# 흙막이가시설 컨설팅 결과보고['18. 6. 28(목)]

## ◎ 디지털3단지 ~ 두산길간 지하차도 건설공사

◆ 점검자 : 정달영, 정진혁

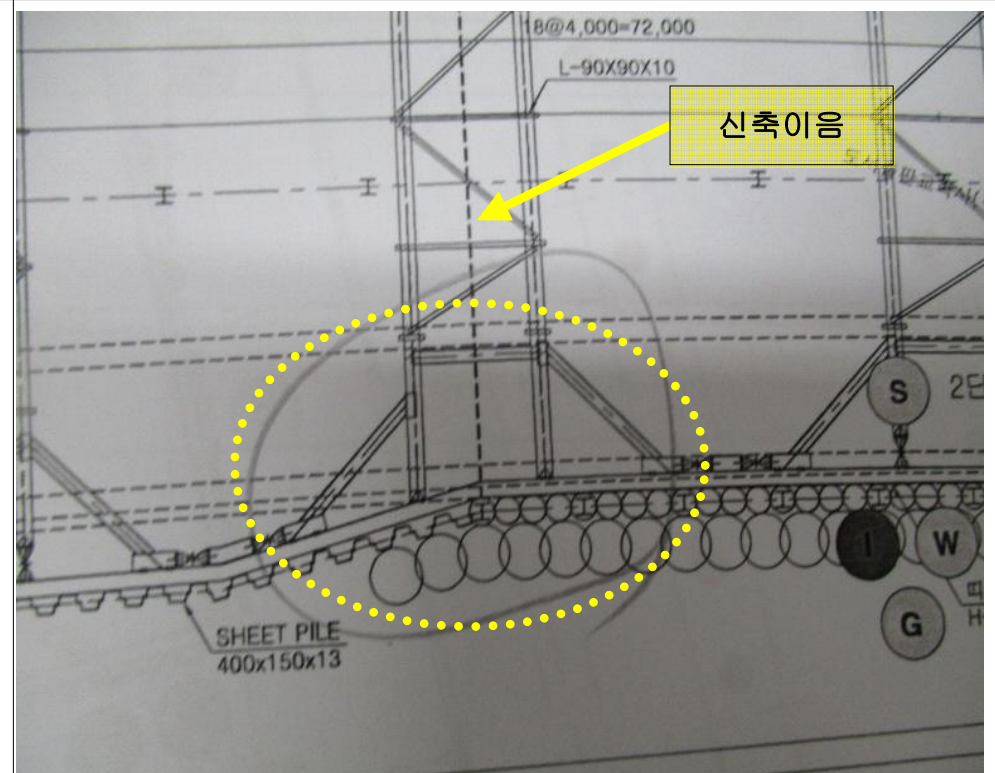
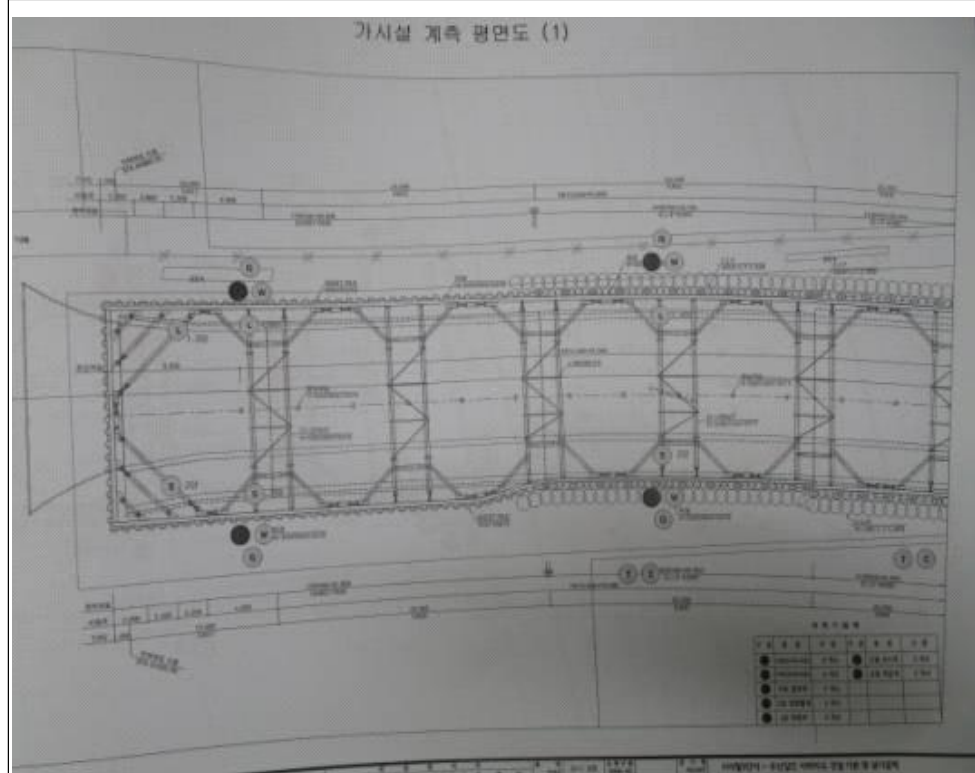
- CT-Strut의 까치발은 두 개의 버팀보를 하나의 구조체(트러스)로 가정하고 움직이도록 계산한 구조물이므로, 대칭성이 중요하며, 까치발이 비대칭으로 설치되면 버팀보에 수평력이 작용하여 휨과 축압축력을 받는 구조물이 되므로 이에 대한 검토 및 안전성 확인요망
- CT-Strut의 버팀보 2개가 신축이음부에 겹쳐 있어 콘크리트 타설 등 차후 공사진행시 동시에 설치해체가 진행되는데 어려움이 예상되므로 이에 대한 세부적인 시공계획을 수립요망
- 또한 버팀보를 순차적으로 해체하여 버팀보 1개로 지지하는 구조가 되면 버팀보 좌우측 토압이 작용하는 면적이 상이하여 추가적인 휨모멘트의 발생도 예상되므로 이에 대한 검토도 필요함.

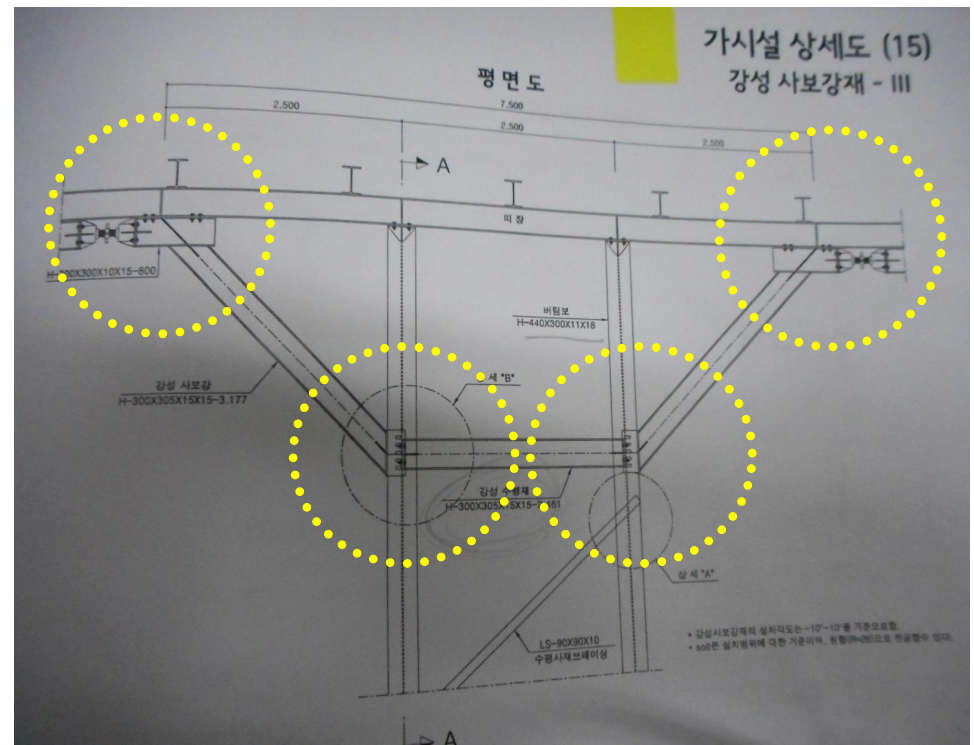
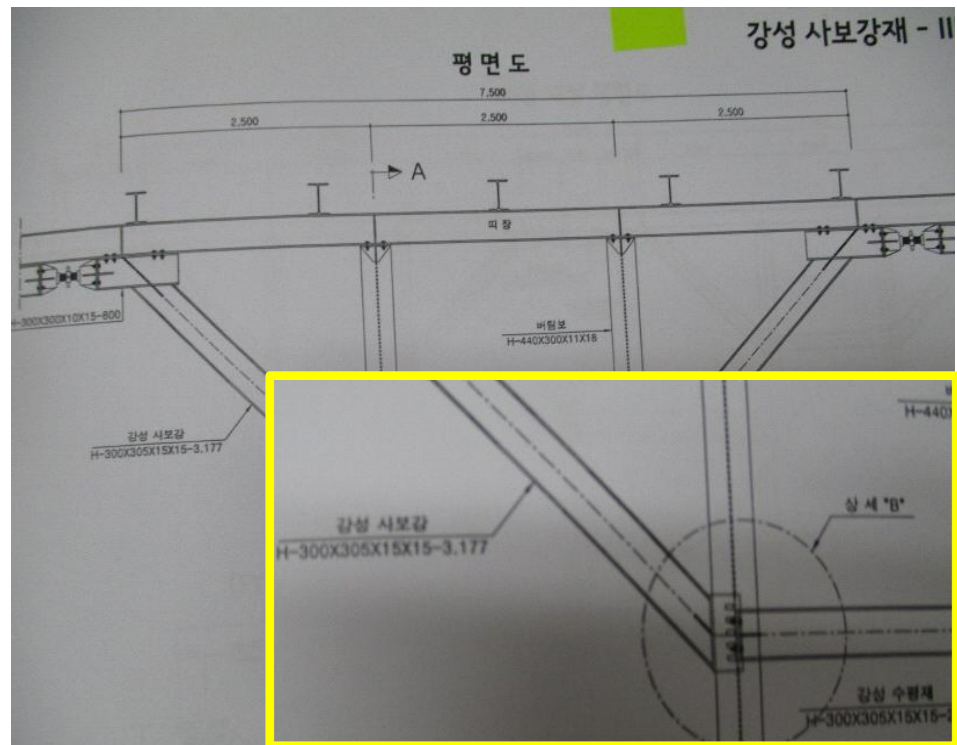
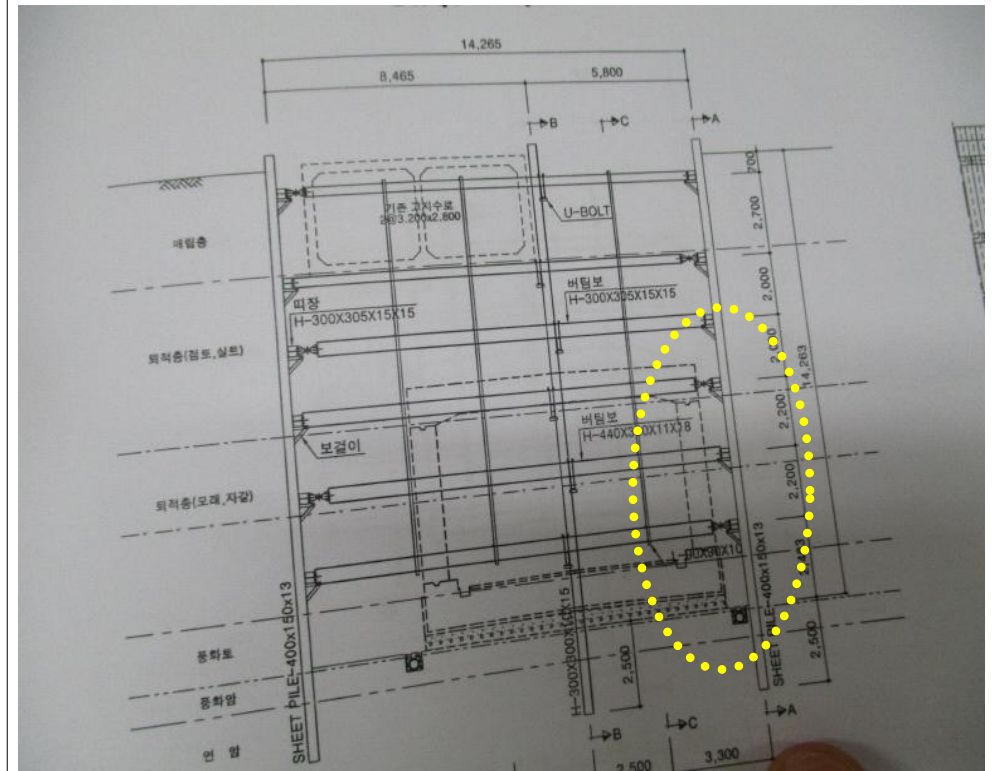
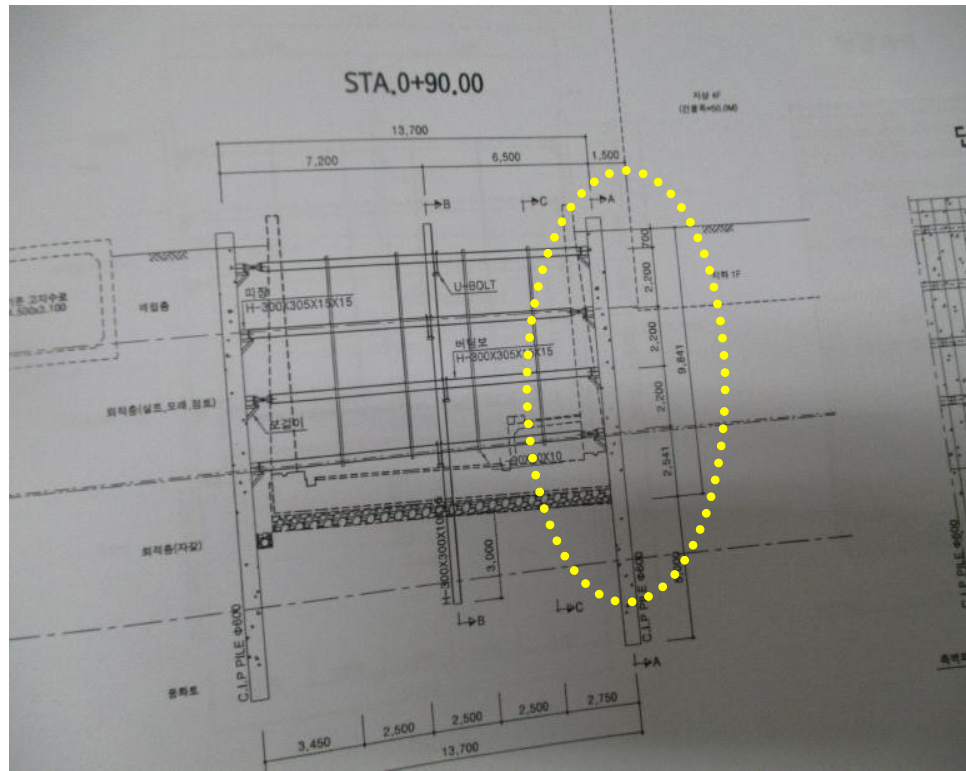
- CT-Strut 강성 사보강재의 제원이 버팀보 제원과 상이하고 이에 대한 구조계산이 누락되었으므로 검토 요망
- 구조적으로 트러스 형식 버팀보는 정확한 대칭과 결속부분이 많아 동등한 결속력이 발휘되어야 구조적으로 안정하여 정밀시공이 필요하므로 철저한 품질관리 요망
- 적정공기의 산정, 제작 및 조립방법, 설치/해체방법, 계측기의 설치 및 관리기준, 안전관리를 포함한 세부적인 시공계획 작성요망
- 해당 공법은 특허공법으로 특기시방서를 작성하고 관리되어야 하나, 누락되어 있으므로 하도급 계약시 제출받아 관리요망
- 하도급 계약 체결시 시공 및 품질관리에 대한 세부적인 계약조건의 반영이 필요함.
